# 监理工程师通知单

项目名称：华直当阳市庙前镇 4×20MWp 地面分布式农光互补光伏发电项目

编号：HZDYM-Q-CZZH-TZ-072

主题：关于光伏区消缺整改相关事宜：

图 1 杂草清理不及时

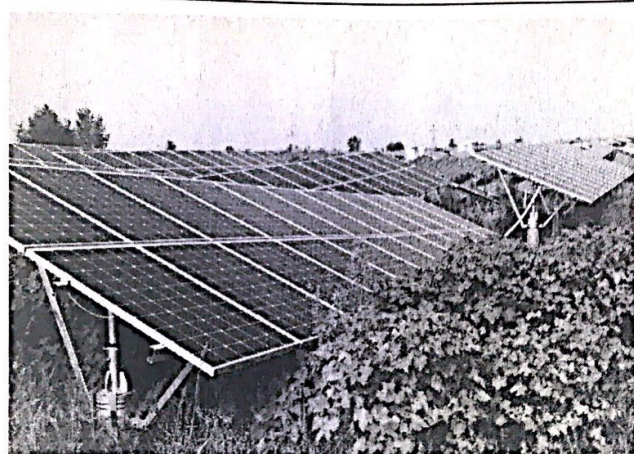
1. 光伏区汇流箱电压、电流、支路故障等相关问题统计表已下发，各施工单位要抓紧整改，逐一排查，整改完成后报项目部复查。
2. 场区个别区域的杂草树木存在清理不到位的情况，各施工单位要合理安排消缺人员对场区的遮挡情况认真排查，发现问题及时处理。（图一）
3. 光伏区部分区域电缆沟及接地沟开挖深度不符合规范要求，电缆敷设必须严格按照规范要求施工。（图二）
4. 箱逆变平台爬梯处于悬空状态，除锈、防锈处理不到位，存在安全隐患。（图三）
5. 场区内剩余材料回收处理不及时。（图四）
6. 箱逆变平台下方及汇流箱防火封堵不到位。（图五）
7. 监理巡视光伏区发现有两块组件因边压块及螺栓不紧固的问题，出现脱落的情况，这个问题必须重视起来，各施工单位要对区域内的边压块及螺栓进行仔细认真排查，发现问题立即处理。（图六）
8. 场区围栏要严格按照设计要求施工。
9. 近期场区施工及消缺人员少，请你方合理组织人员，有序推进总体工程进度。
10. 其它未尽事宜请自纠自查。
